Anschlußbelegung PC 5500 / PC 5400 – wichtige Änderungen gegenüber PC 5000

Anschlußbelegung PC 55 / PC 5400

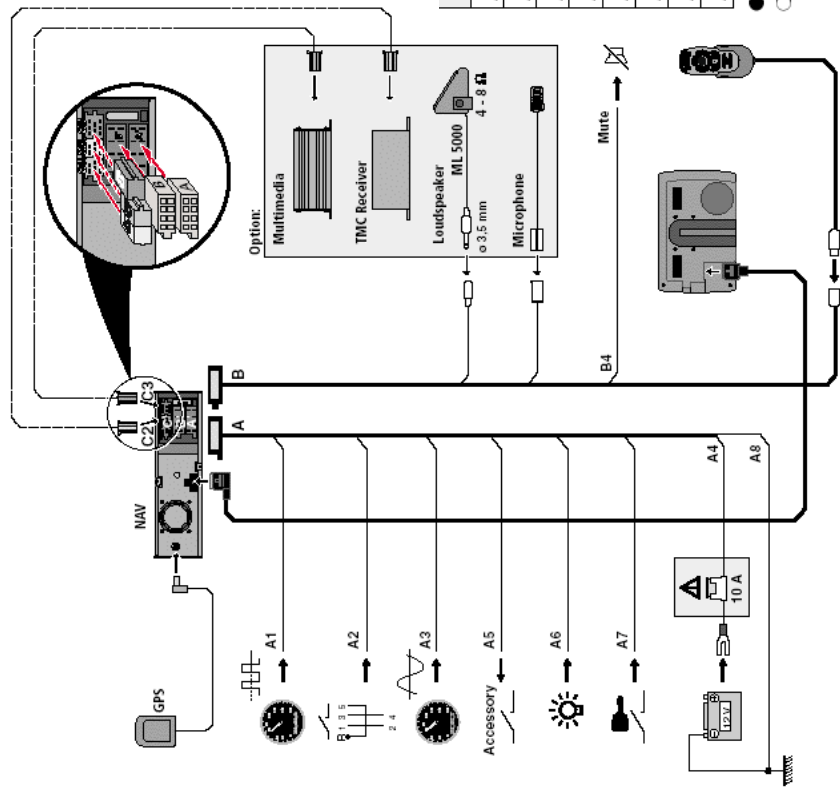
- Tachosignaleingang für Analoge und Digitale Signale
- Fernbedienung RC5400
- Neues Signalkabel mit geändert. Anschluss für die Docking-Station

Der Muteausgang ist von A3 auf B4 gelegt worden.
